**CCR-VIA -- COMITATO DI COORDINAMENTO REGIONALE PER LA
VALUTAZIONE D'IMPATTO AMBIENTALE**

Giudizio n° 2860 del 16/01/2018

Oggetto Attività di recupero rifiuti speciali inerti non pericolosi

Verifica di assoggettabilità a VIA - VA
CO.I.E.T. S.r.l. – Attività di recupero rifiuti speciali inerti non pericolosi in località –
Guardiagrele (CH)

Fig. 5 – Planimetria generale impianto (da Tav. 13 allegata allo SPA)

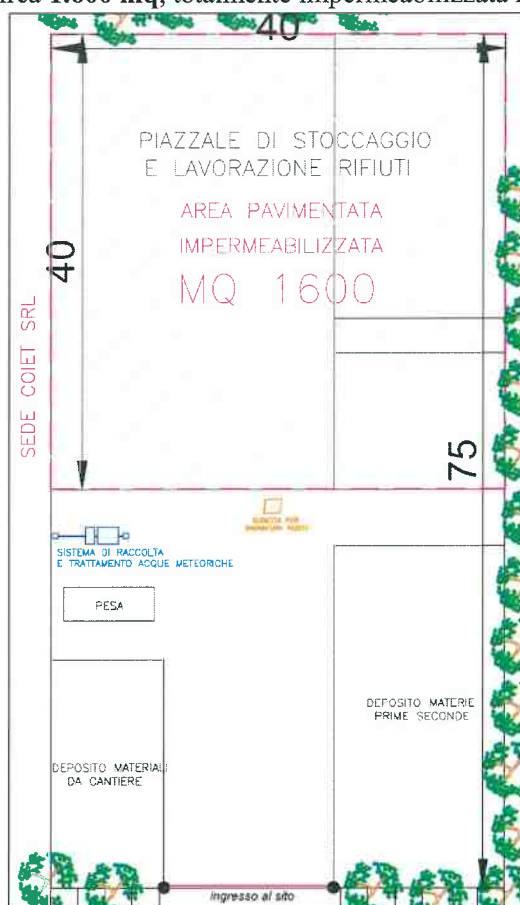
- Viene riferito della necessità di installare una rete mobile costituita da ugelli nebulizzatori al fine di prevenire la formazione di polveri diffuse, ma tale impianto non viene né dimensionato né graficizzato negli elaborati allegati al progetto;

Considerato che la Ditta deve provvedere a richiedere l'integrazione dell'AUA in essere, in tale sede dovranno essere chiariti gli aspetti inerenti gli scarichi (prima e seconda pioggia) e valutata l'efficienza dell'impianto di bagnatura e delle opere di mitigazione acustica.

Fig. 6 – Planimetria dettaglio reti idriche (da Tav. 15 allegata allo SPA)

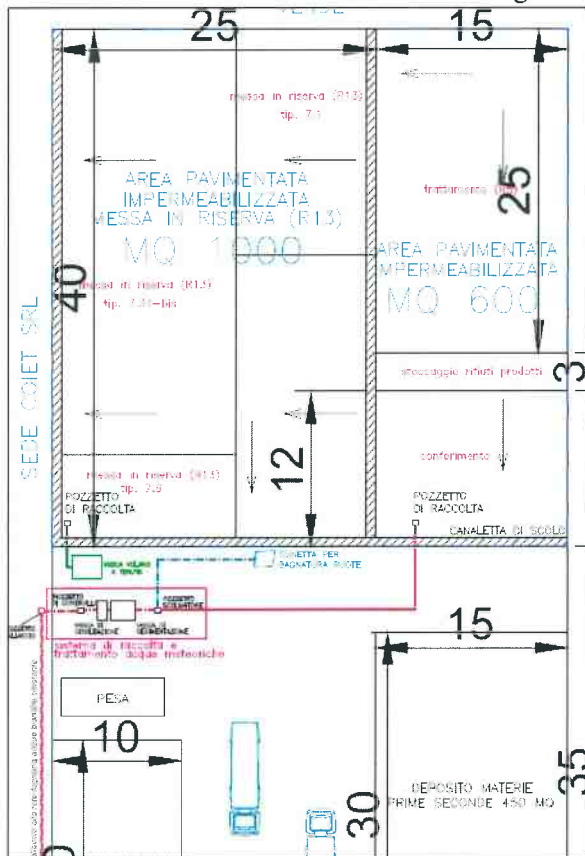
Nello SPA (pag. 9) si riferisce che le acque di prima pioggia dilavanti la superficie impermeabilizzata di pertinenza del sito verranno recapitate, a seguito di specifico trattamento di depurazione costituito da dissabbiatura e disoleazione, nella rete acque bianche esistente di gestione del Comune di Guardiagrele e successivamente nel corpo idrico superficiale Torrente Dendalo, mentre le acque eccedenti quelle di prima pioggia (seconda pioggia) saranno canalizzate direttamente verso il Torrente Dendalo. Per tale scarico, la Ditta ha già ottenuto apposita autorizzazione mediante provvedimento di AUA rilasciato dal SUAP di competenza con provvedimento conclusivo n.3 del 27/02/2017 (rif.to Determinazione Regionale n.DPC025/23/17 del 10/02/2017).

Sempre nello SPA, a pag. 19, si riferisce che le acque dilavanti la porzione di piazzale unicamente destinato alla messa in riserva dei cumuli di rifiuti accettati (1000 mq) verranno convogliate all'interno di una vasca volano a tenuta e gestite come rifiuto speciale ai sensi della normativa di settore. Le acque dilavanti la restante parte del piazzale (600 mq) saranno invece captate da una canaletta di raccolta predisposta lungo il confine perimetrale dell'area per essere convogliate nella vasca di trattamento e successivamente scaricate nel corpo idrico superficiale "Torrente Dendalo".

- Manca relazione geologica al fine di escludere eventuali interferenze con la falda;
- La Ditta ha già ottenuto il provvedimento di AUA n. 3 rilasciato dal SUAP di Sangro Aventino in data 27/02/2017: in sede di aggiornamento (per l'aumento dei quantitativi) potranno eventualmente essere chiariti alcuni aspetti sugli scarichi e sull'efficienza dell'impianto di bagnatura per l'abbattimento delle polveri.
